改善箇所説明図

基準不適合発生箇所

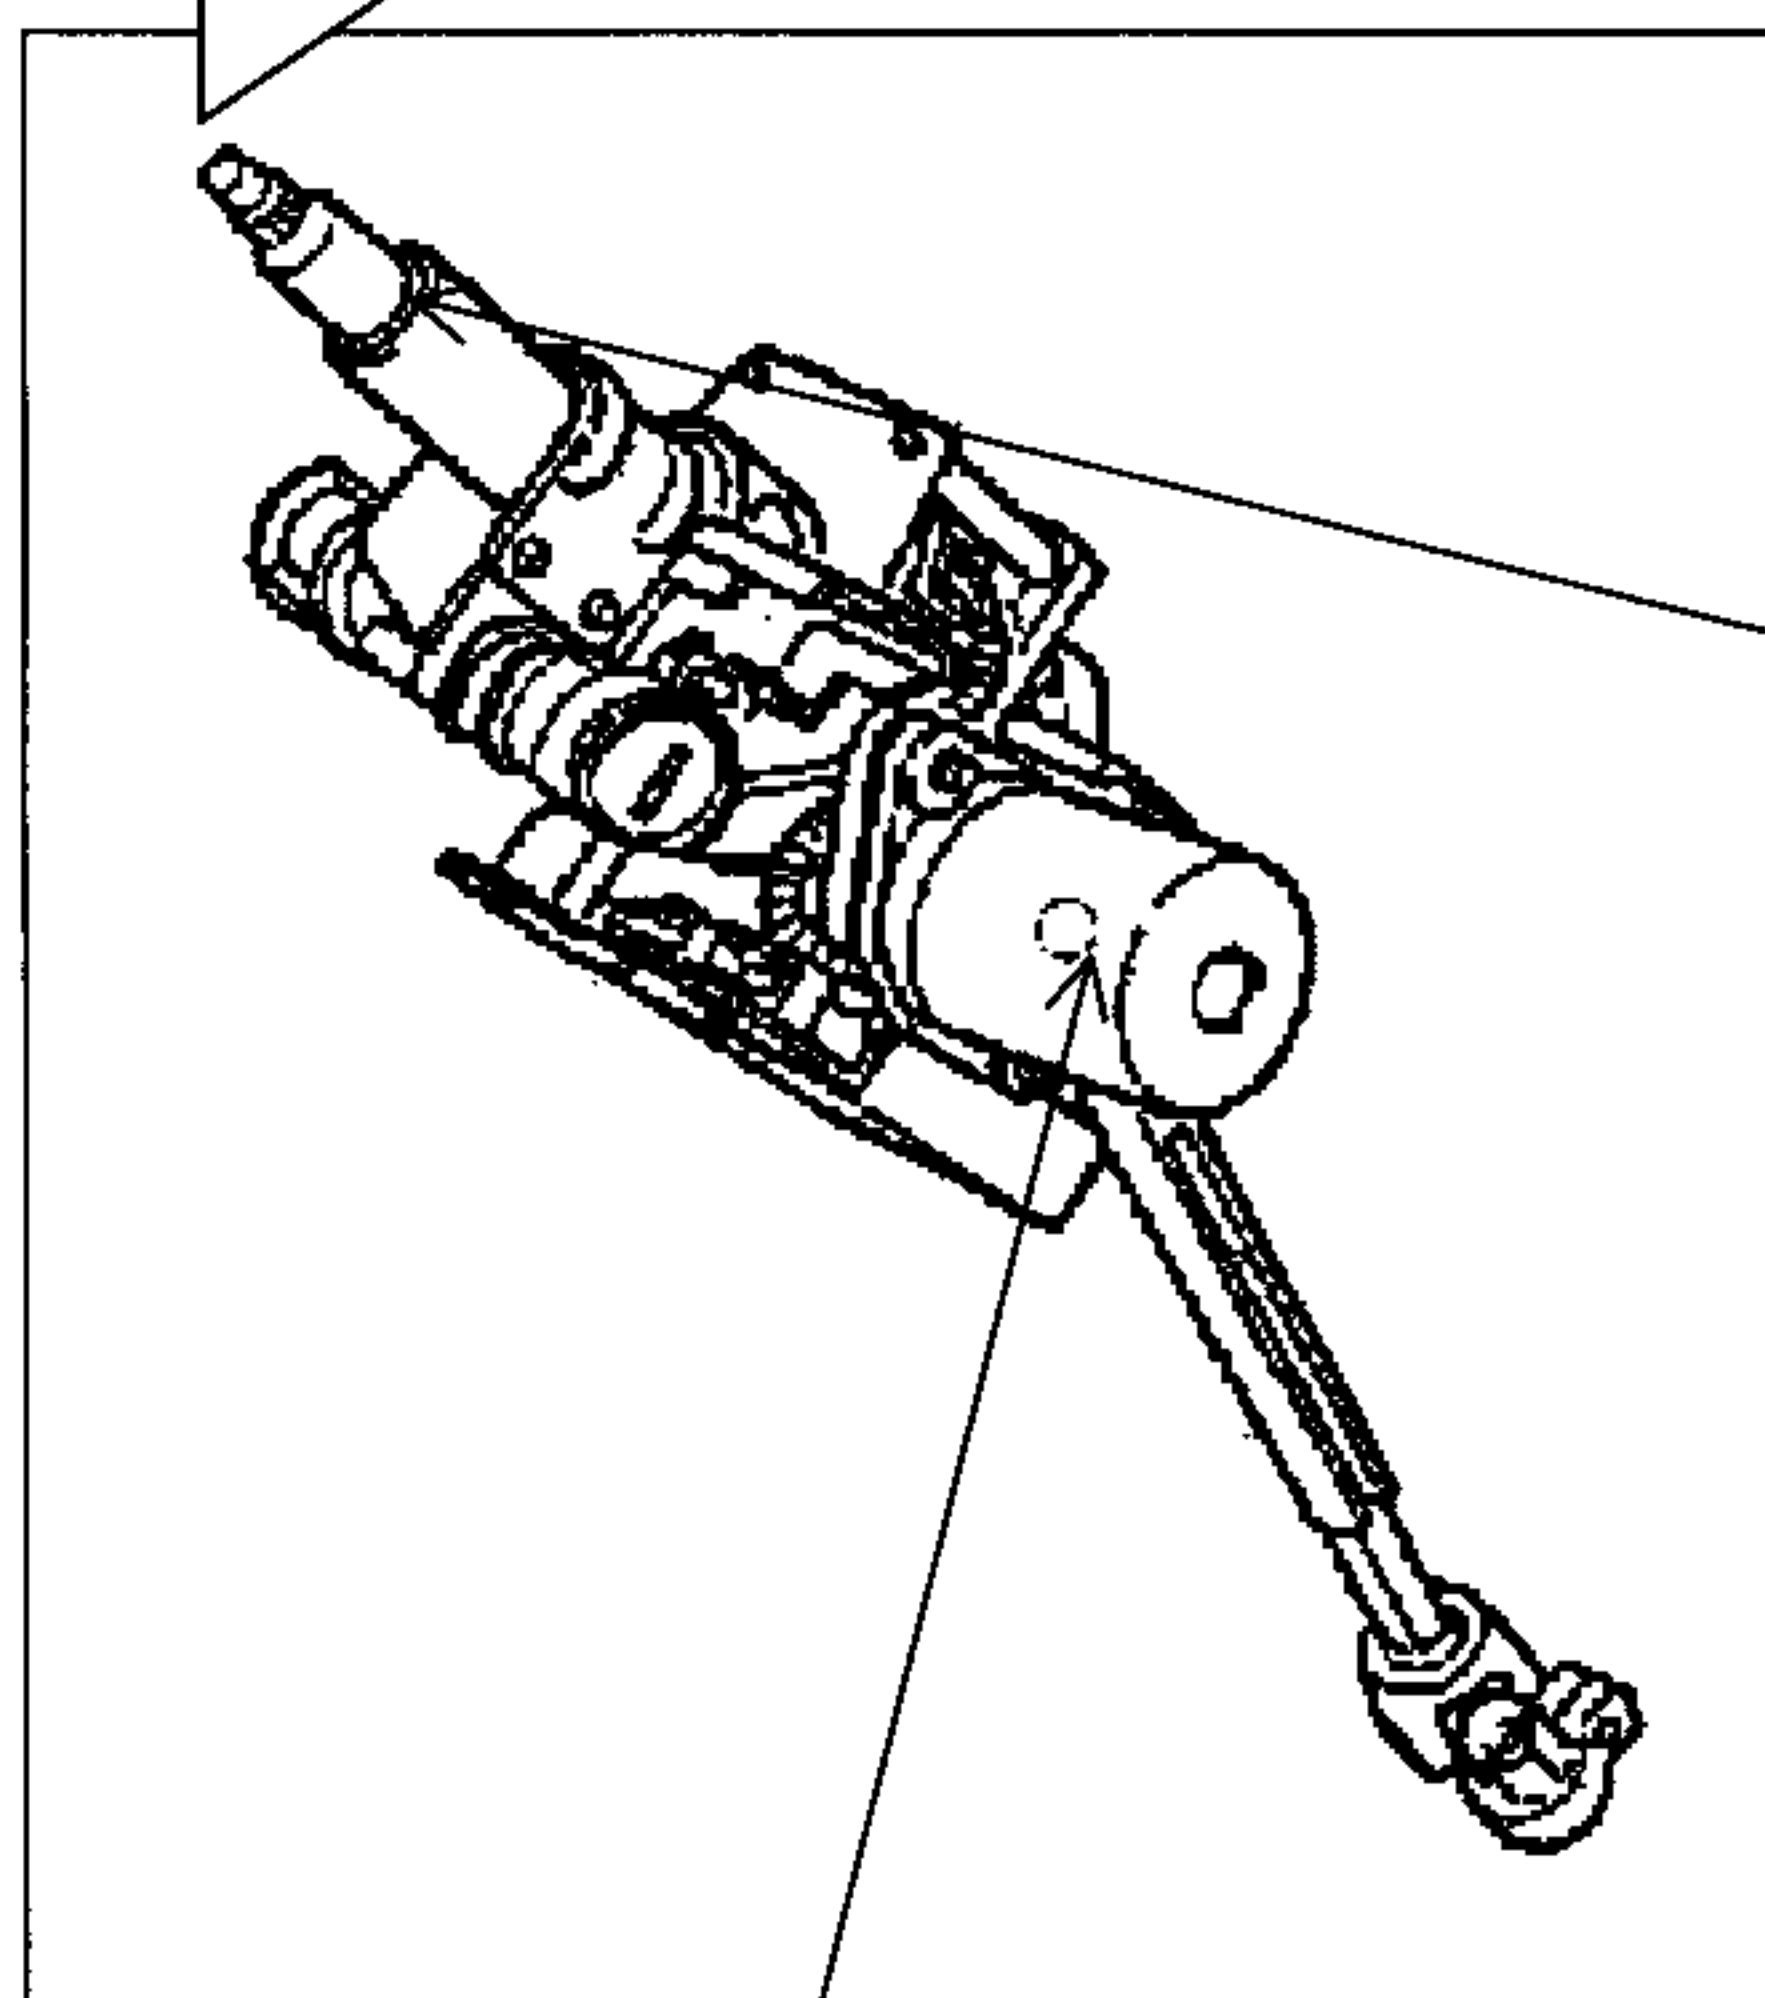
かじ取装置において、ステアリング・シャフトを保持するベアリングの組み込み作業が不適切なため、そのままの状態で使用を続けると、ベアリングが破損し、当該シャフトを保持できなくなるものがあり、最悪の場合、ステアリング・シャフトが継手から外れ、操舵できなくなるおそれがある。

改善の内容

全車両、当該ベアリングを点検し、ベアリングに亀裂があるものは、ステアリング・シャフト構成部品を全て良品と交換する。

識別 白色ペイントを塗布する
